Mission régionale d'autorité environnementale

Avis délibéré
de la Mission régionale d'autorité environnementale
Provence-Alpes-Côte d'Azur
sur la modification n°4 du plan local d'urbanisme (PLU) de
Hyères-les-Palmiers (83)

N° MRAe
2023APACA40/3494

Figure 2: OAP Pôle d'échanges multimodal - Source : OAP

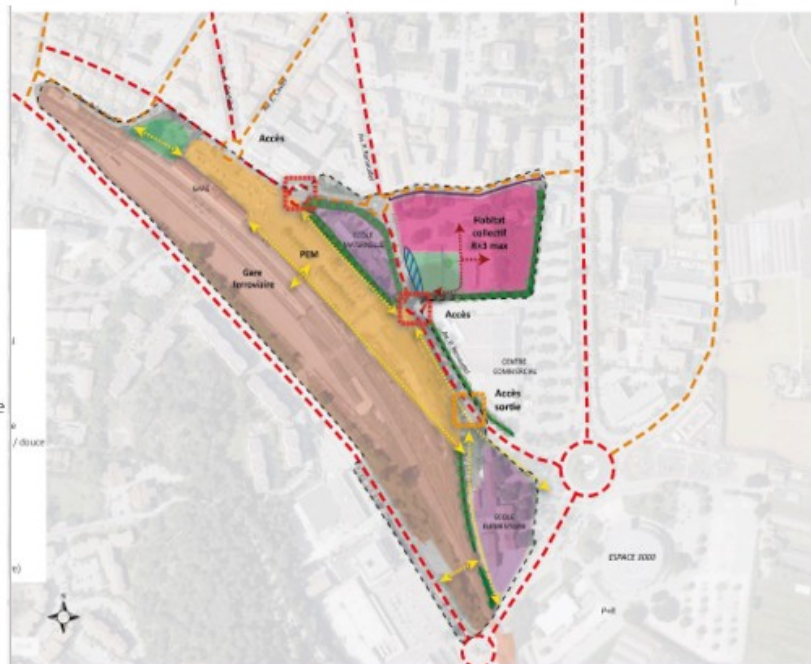
L'objet de la modification du PLU favorise l'intermodalité, l'aménagement du PEM aura donc un impact positif sur la qualité et l'offre de déplacements ; pour autant, le dossier ne présente pas les aménagements prévus pour faciliter l'usage du vélo, notamment en lien avec les orientations relatives aux infrastructures cyclables du SCoT. Les équipements nécessaires à l'accueil de nouveaux usagers utilisant ce mode sont uniquement évoqués sous la forme d'un « *stationnement deux roues sécurisé dans le parking* », sans aucune autre indication concernant à la fois la capacité qui sera offerte et les cheminements prévus.

La MRAe recommande de présenter les mesures en faveur de l'utilisation du vélo et de les traduire dans l'OAP.

La MRAe note cependant que l'OAP ne fournit aucune information permettant d'évaluer l'impact du parking silo. Son implantation, son gabarit et son traitement devraient être encadrés par des dispositions permettant de garantir qu'il ne porte pas atteinte à la perception de la gare repérée comme construction remarquable (l'aile sud étant constituée d'un seul niveau de plain-pied), notamment depuis les cônes de vue identifiés au SPR.

La MRAe recommande d'illustrer les dispositions paysagères envisagées par des supports graphiques permettant d'apprécier l'articulation spatiale entre les principaux aménagements prévus (notamment le parking silo) et la protection des perspectives paysagères.
